Movimento 5 Stelle di Città di Castello

OGGETTO: Interrogazione sul **progetto centrale eolica Ater s.r.l. in loc. Cima delle Fienae – Comuni di Città di Castello, San Giustino (PG) e Mercatello sul Metauro (PU).**

**Producibilità specifica:**

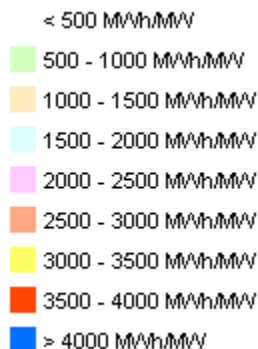
- le aree interessate risultano di scarsa produttività specifica; ad un'altezza di 75 m la produttività specifica di 1000-1500 MvV (Atlante Eolico Nazionale - allegato 2) mentre sul progetto sono dichiarate 2800 MvV;
